Krycí list ZBV

Název Stavby dle SoD: III/27954 Seletice, svah Název stavebního objektu/provozního souboru (SO/PS): SO 101 Oprava svahu	Číslo SO/PS / / pořadí Změny SO/PS: 101 / 2	Číslo ZBV: 2
--	---	---------------------

Název Stavby dle SoD: III/27954 Seletice, svah Název stavebního objektu/provozního souboru (SO/PS): SO 101 Oprava svahu	Číslo SO/PS / / pořadí Změny SO/PS: 101 / 2	Číslo ZBV / Skupina změny: 2.3
--	---	---------------------------------------

Oprava nefunkční kanalizace

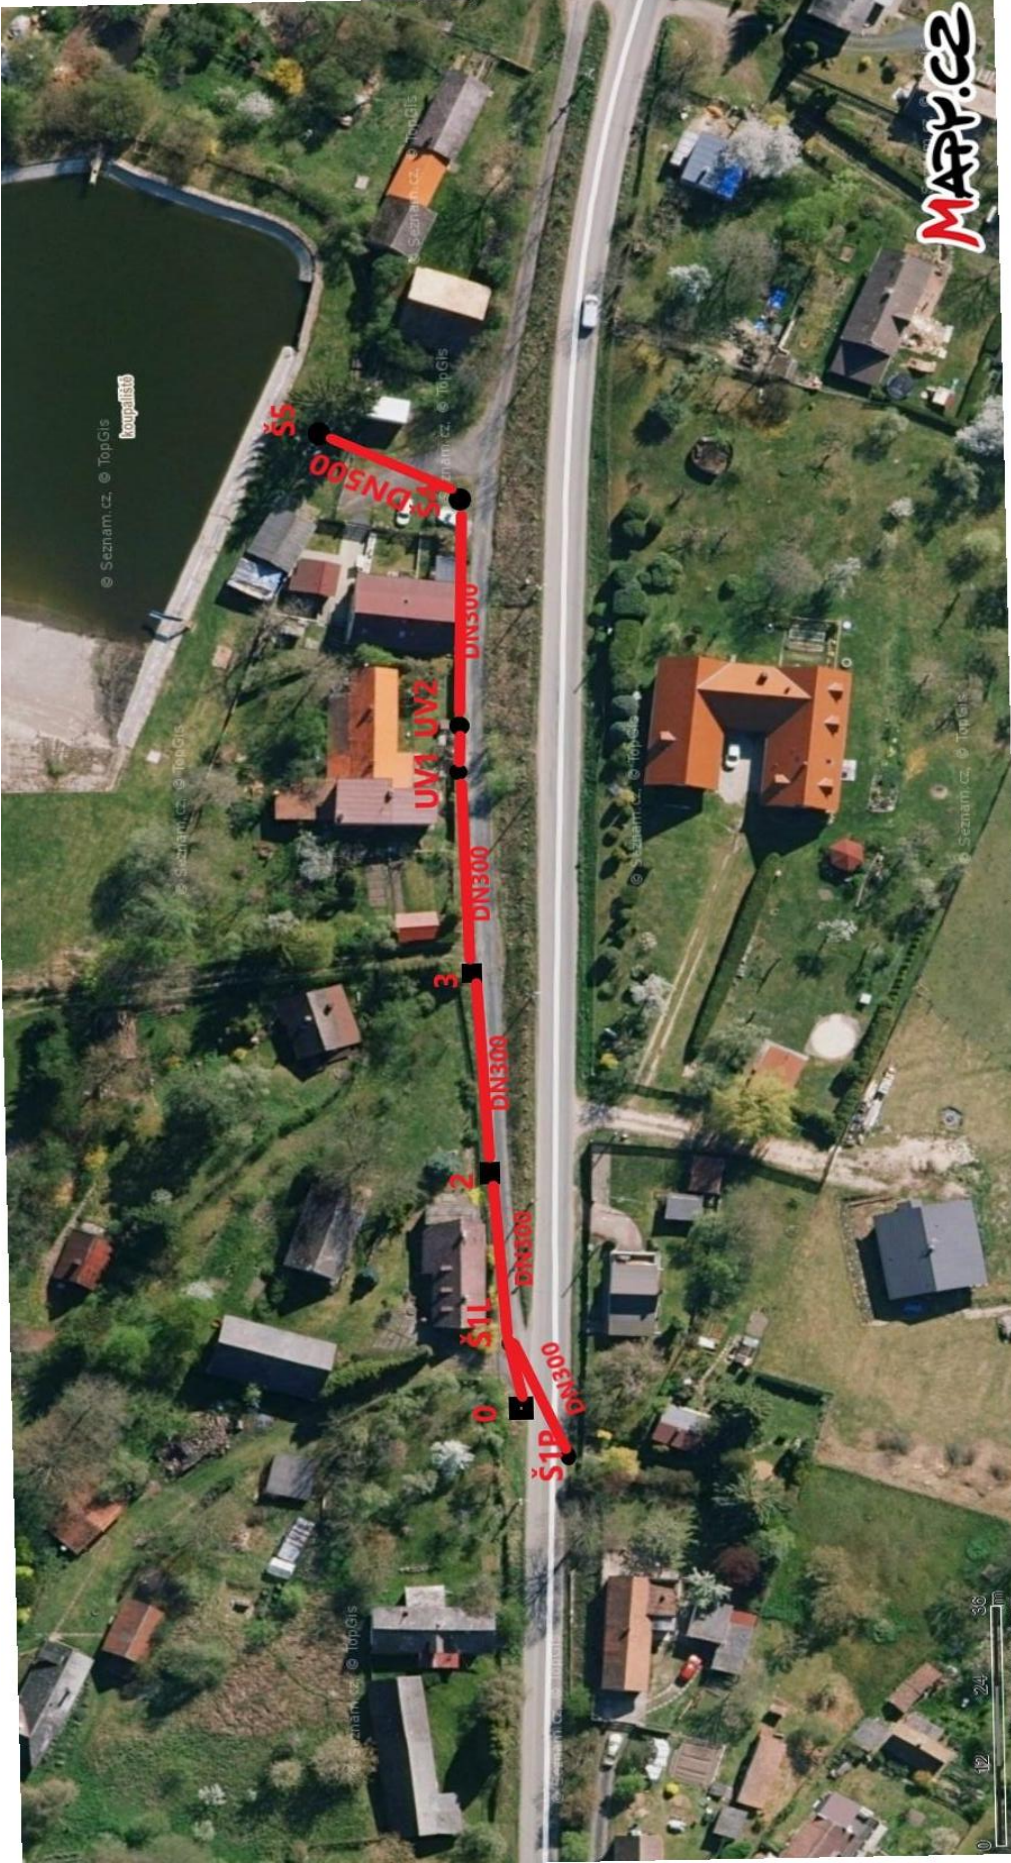
UV1	3	300	beton	11,6	infiltrace	Lokální výkop + GFK	
				12,63	infiltrace		
				13,6	infiltrace		
				17,63	rozsazený spoj		
				18,67	infiltrace		
				19,15	rozsazený spoj		
				20,6	infiltrace		
				23,54	rozsazený spoj		
				24,48	změna profilu		
				24,48	nedokončená prohlídka		
				27	odhadovaná délka		200/300
Š5	Š4	300	beton	0,24	inkrustrace	GFK	
				1,01	infiltrace		
				3,13	praskliny		
				4,01	praskliny		
				5,07	inkrustrace		
				5,07	infiltrace		
				6,05	infiltrace		
				6,05	praskliny		
				7,02	praskliny		
				9,1	infiltrace		
				10,09	infiltrace		
				11,12	infiltrace		
				12,07	infiltrace		
				13,04	infiltrace		
				16,1	rozsazený spoj		
				17,18	infiltrace		
				18,13	infiltrace		
				18,29	infiltrace		
19,12	infiltrace						
20,13	infiltrace						
20,23	praskliny						
21,2	infiltrace

22,15	rozsazený spoj	
				23,13	rozsazený spoj	
				24,7		konec úseku
Š1L	Š1P	300	PVC	15,18		konec úseku

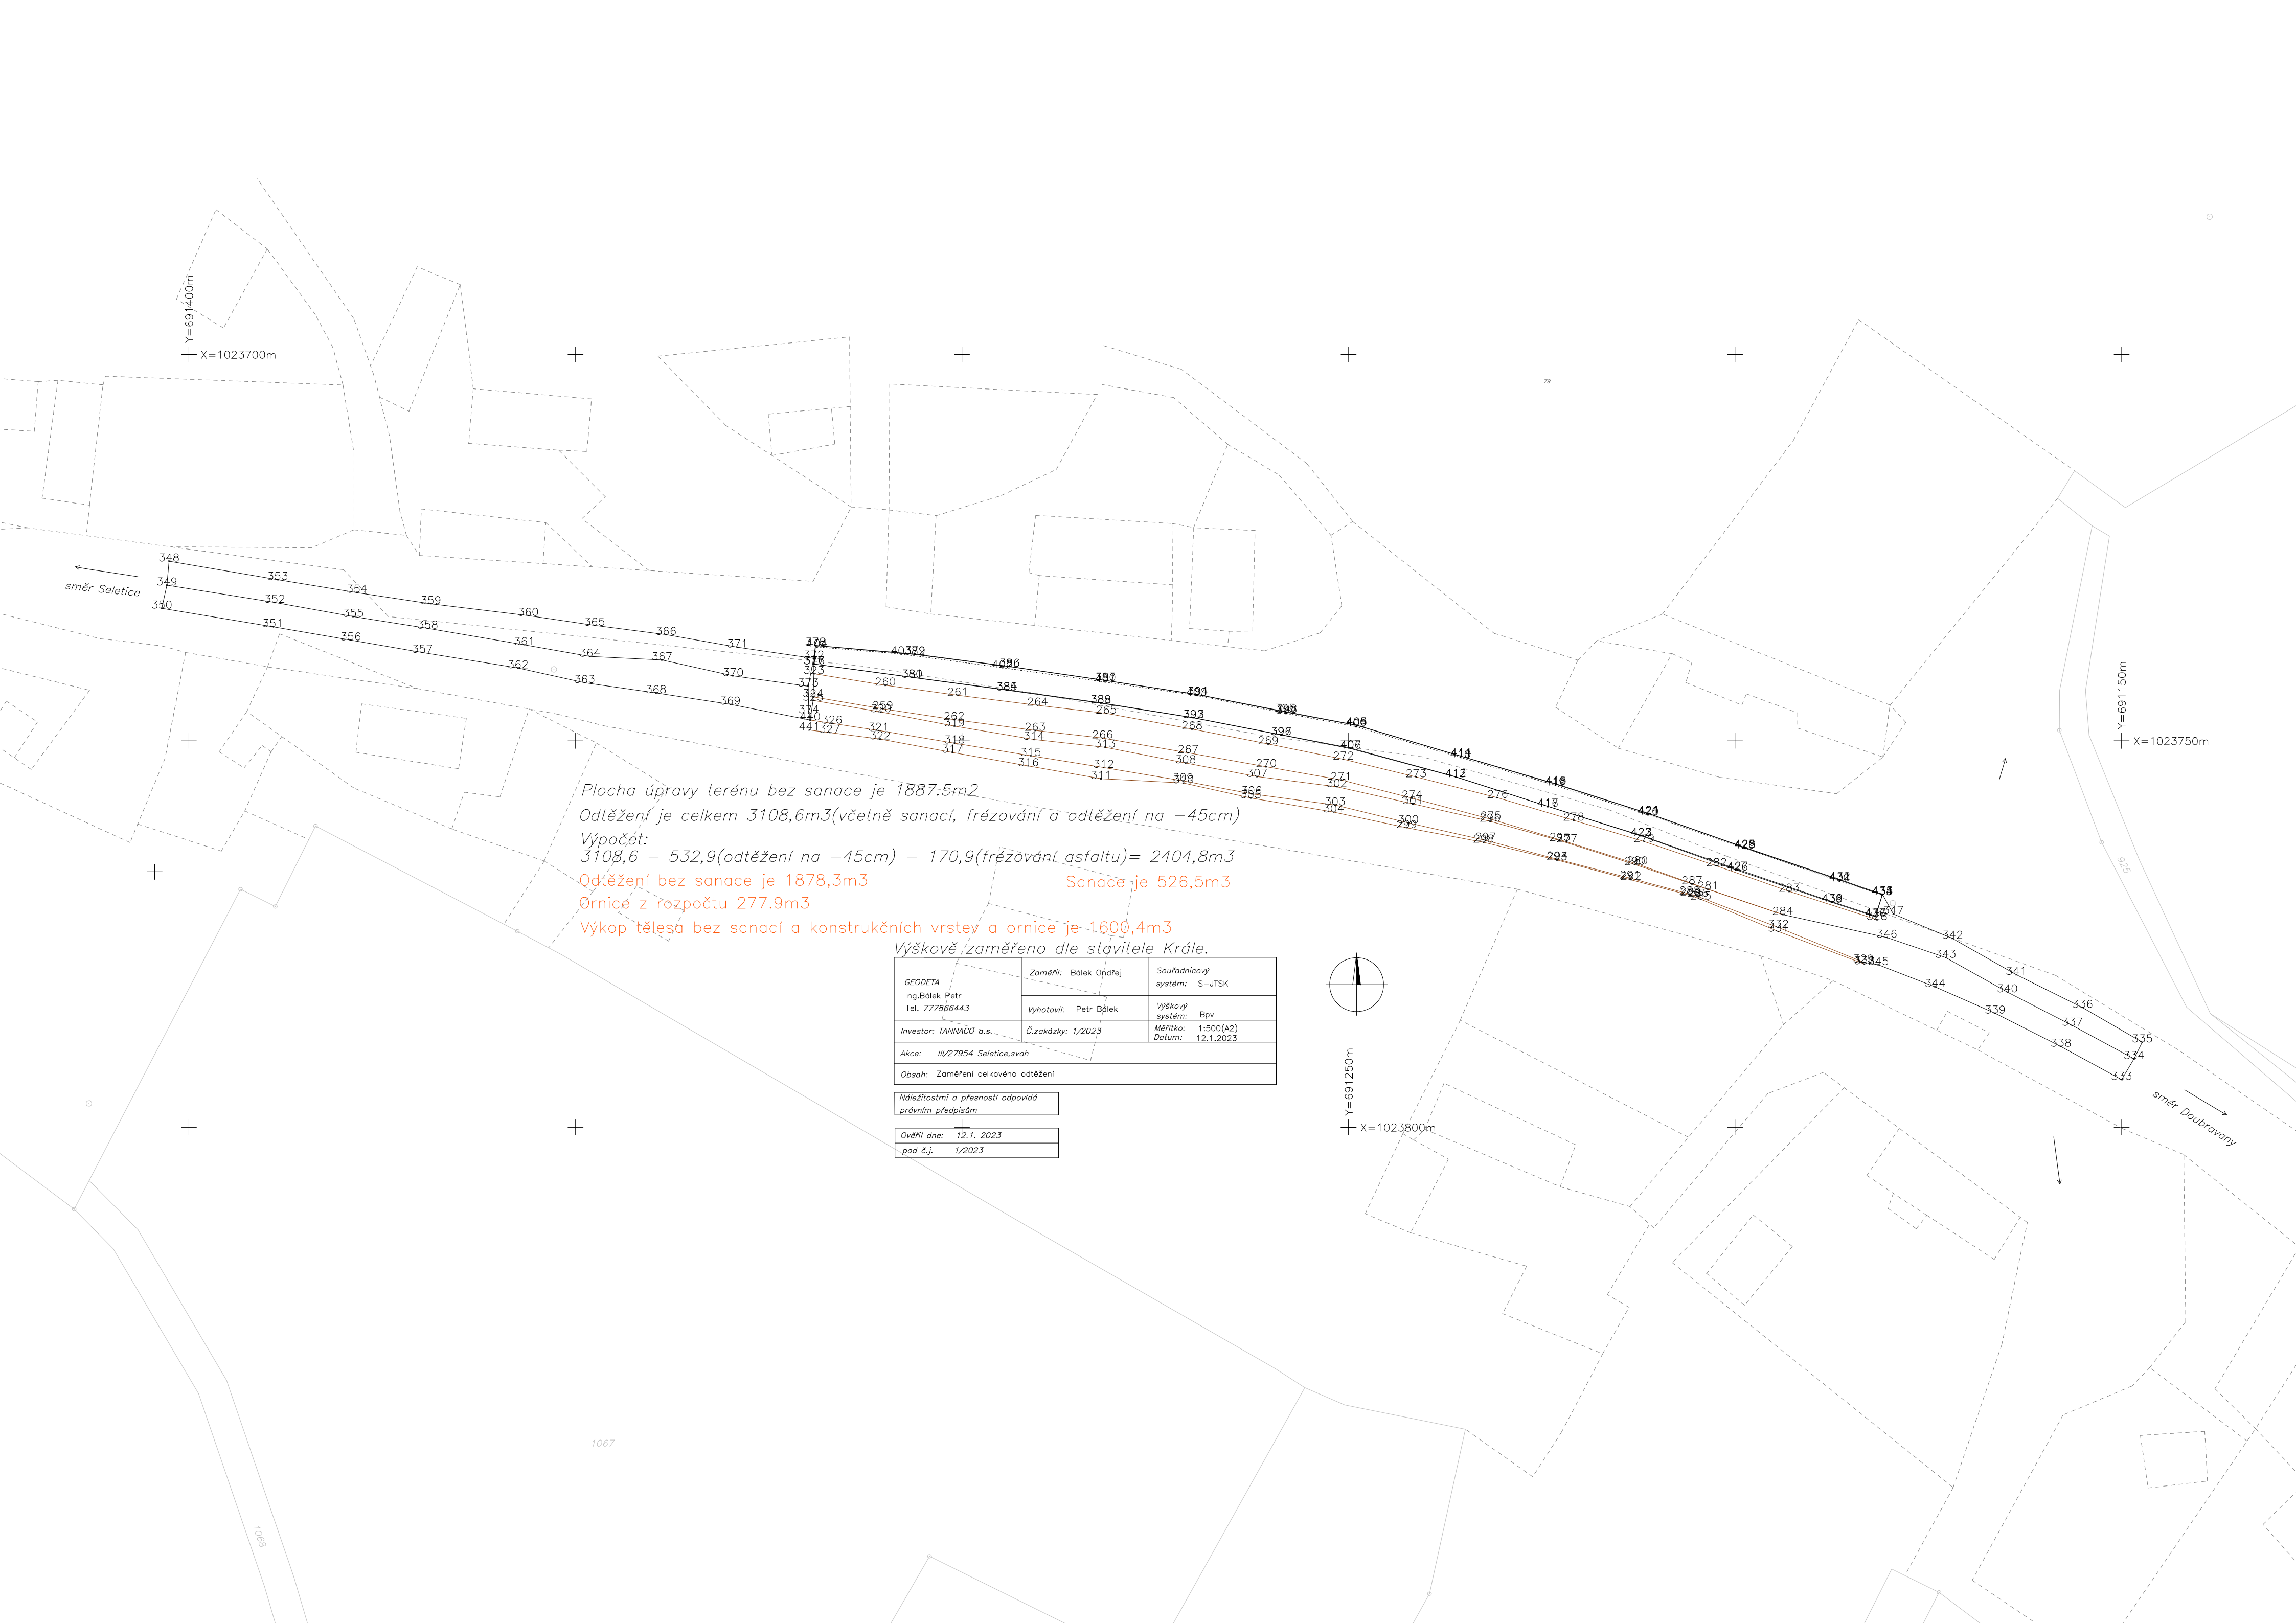
Plocha úpravy terénu bez sanace je 1887,5m²
 Odtěžení je celkem 3108,6m³(včetně sanací, frézování a odtěžení na -45cm)
 Výpočet:
 3108,6 - 532,9(odtěžení na -45cm) - 170,9(frézování asfaltu)= 2404,8m³
 Odtěžení bez sanace je 1878,3m³ Sanace je 526,5m³
 Ornice z rozpočtu 277,9m³
 Výkop tělesa bez sanací a konstrukčních vrstev a ornice je -1600,4m³

GEODETA	Zaměřil: Bělek Ondřej	Souřadnicový systém: S-JTSK
Ing. Bělek Petr Tel. 777066443	Vyhotovil: Petr Bělek	Výškový systém: Bpv
Investor: Tannaco a.s.	Č.zakázky: 1/2023	Měřítko: 1:500(A2)
Akce: III/27954 Seletice, svah	Datum: 12.1.2023	
Obsah: Zaměření krajnice

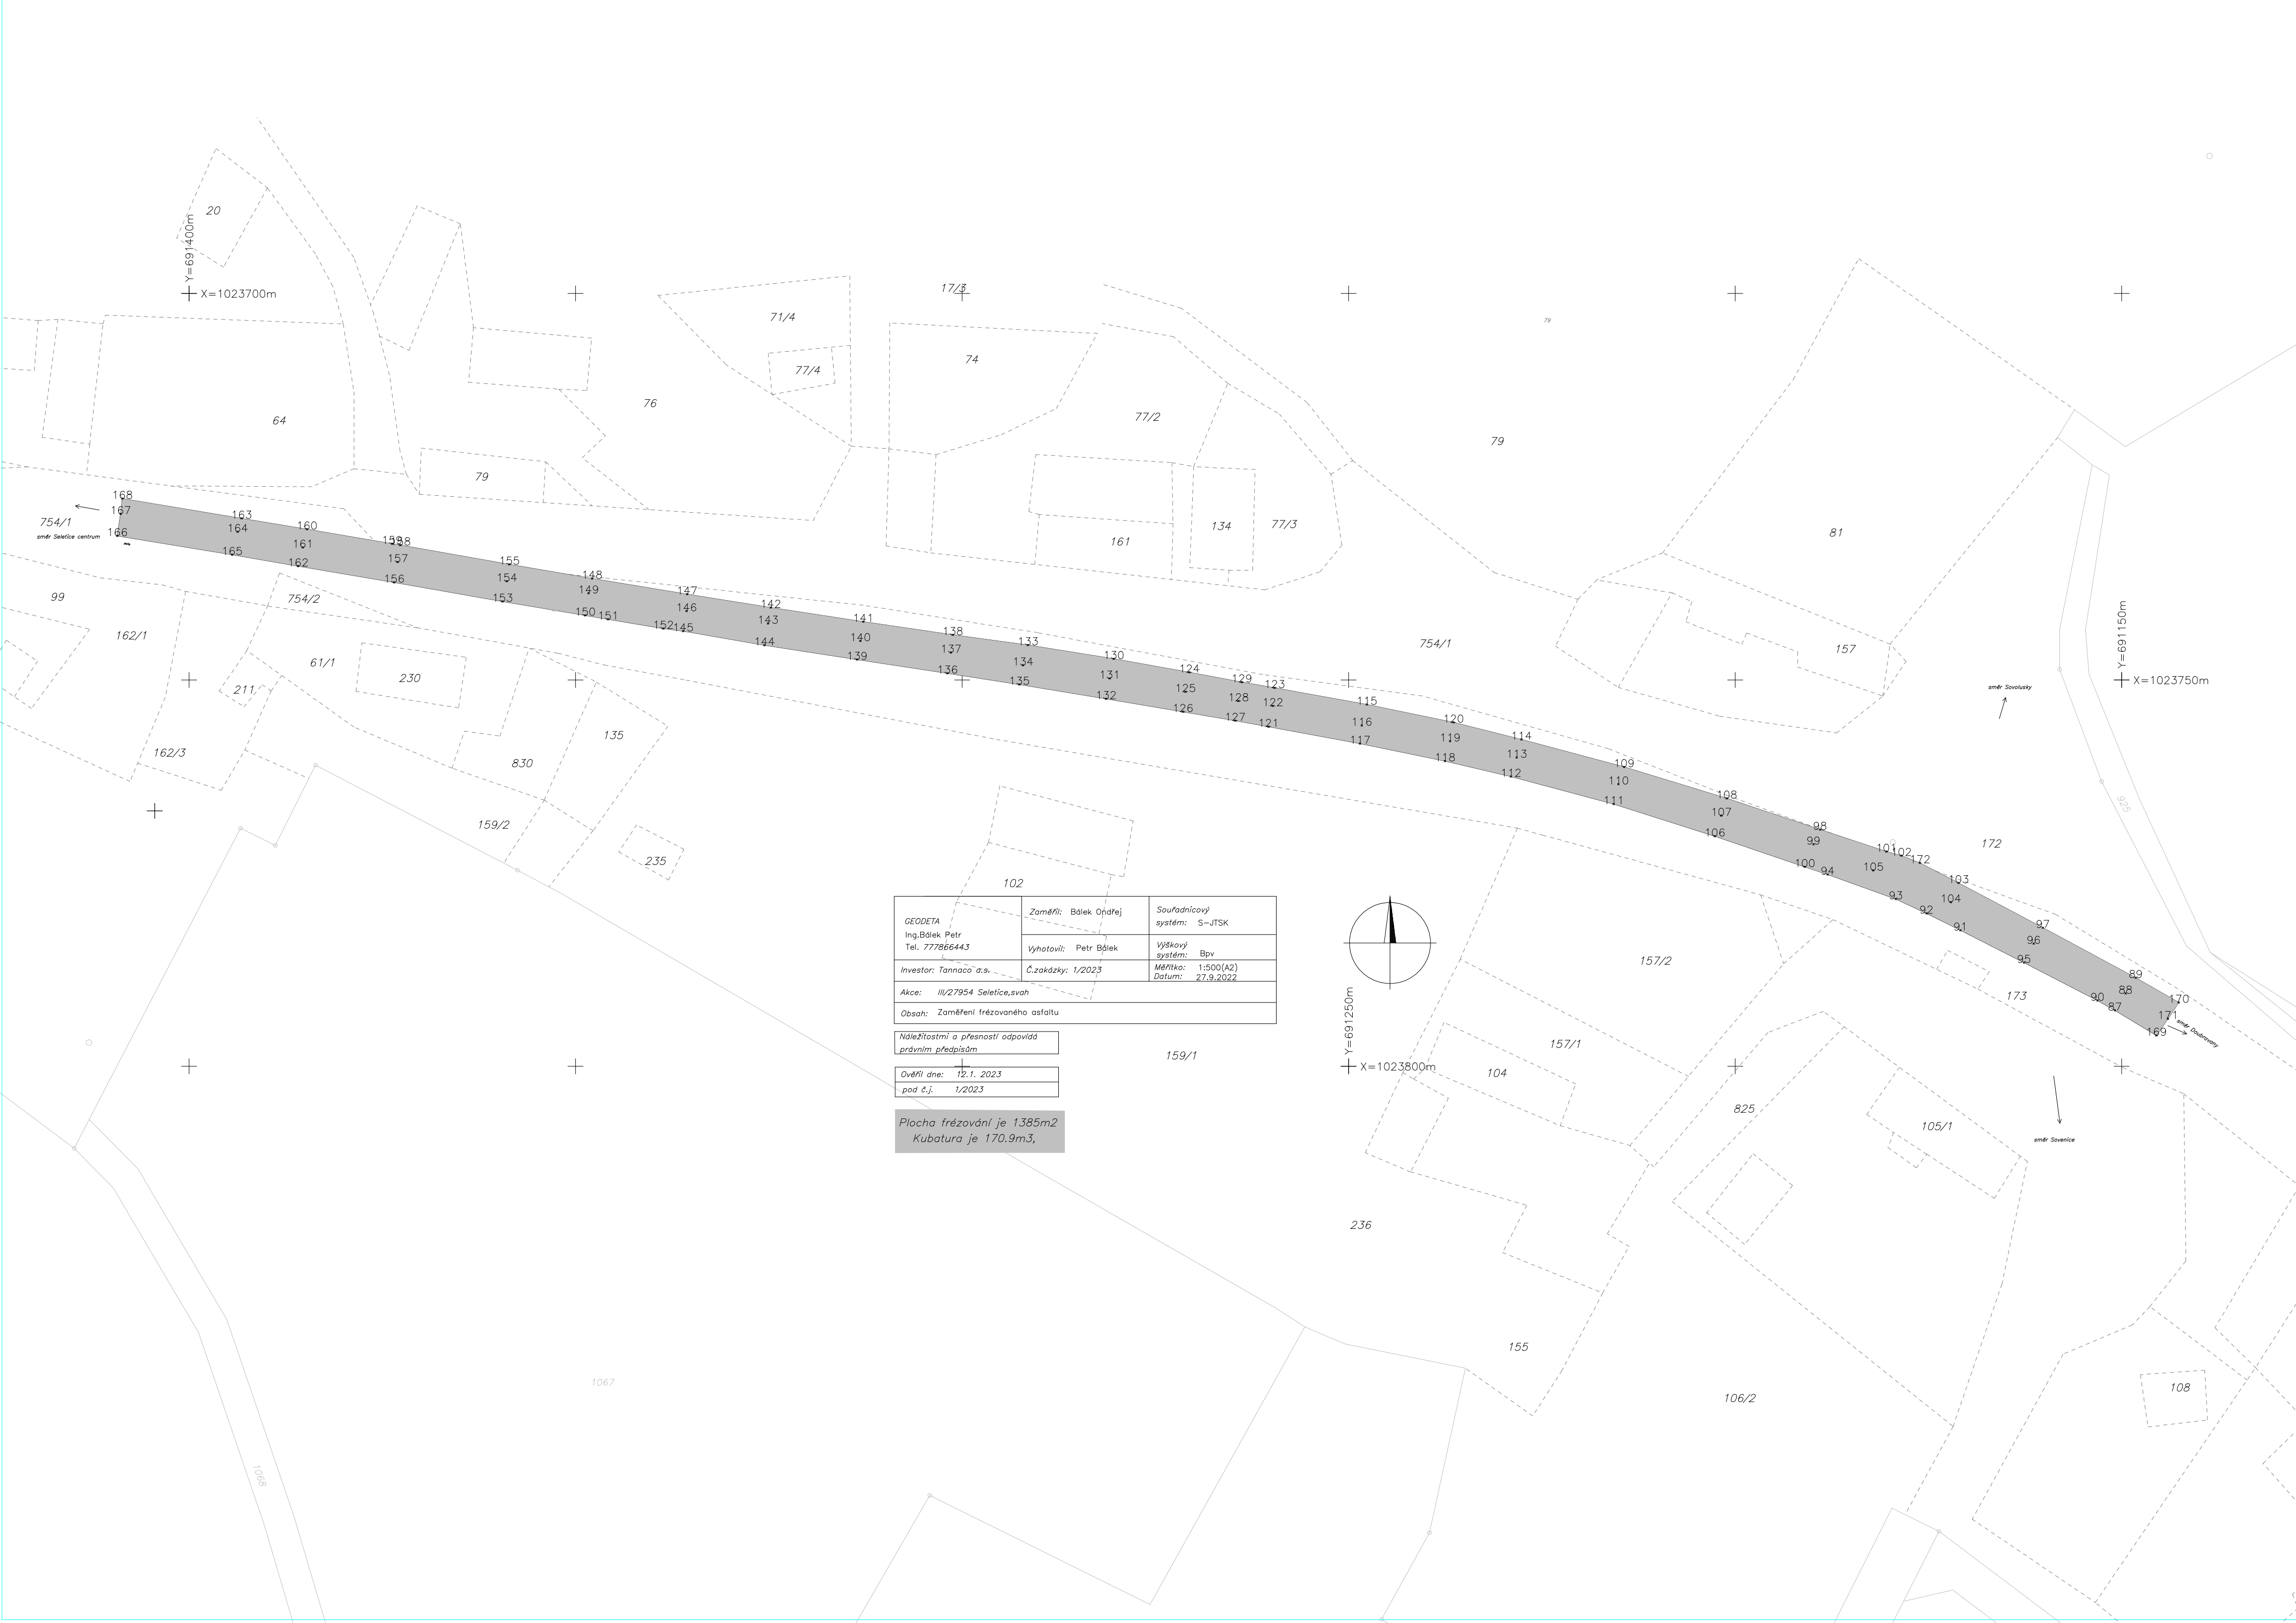
Placha krajnice je 531,9m², kubatura je 53,2m³
